TSI 02/2021

Materialänderung bei unserer Ventildeckeldichtung 638.901 für MAN D28

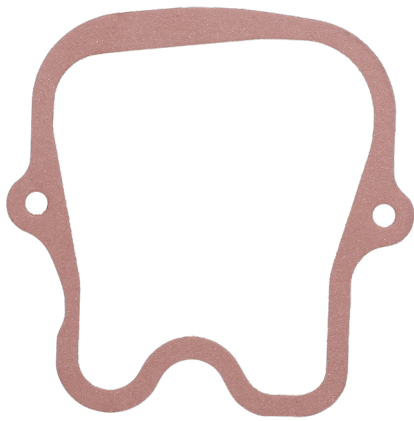
Wir haben unsere Ventildeckeldichtung 638.901 weiterentwickelt und durch eine komplette Material-Neuentwicklung mit der Bezeichnung EWP 407 ersetzt. Dieses Material hat eine ähnliche Kompressibilität wie das Vorgängermaterial und besitzt jetzt zusätzlich eine Anti-Haft-Eigenschaft durch PTFE-Beschichtung. So wird die Demontage erleichtert und der Reinigungsaufwand der Dichtflächen entfällt nahezu. Es weist nicht nur eine sehr gute Beständigkeit gegen Öle und Kraftstoffe auf, sondern besticht auch durch seine exzellente Abdichtfähigkeit auch bei ungünstigen Abständen der Schraublöcher. Auch optisch ergibt sich durch das neue Material eine Änderung – Die Ventildeckeldichtung wird nun nicht mehr im typischen Rot geliefert, sondern erscheint nun in Grau und in bewährter Elring OE-Qualität.

Alt 638.901 – MAN 51.03905.0134
Material: EWP rot (Weichstoff)

NEU 638.901 – MAN 51.03905.0134
Material: EWP 407 grau (Weichstoff)
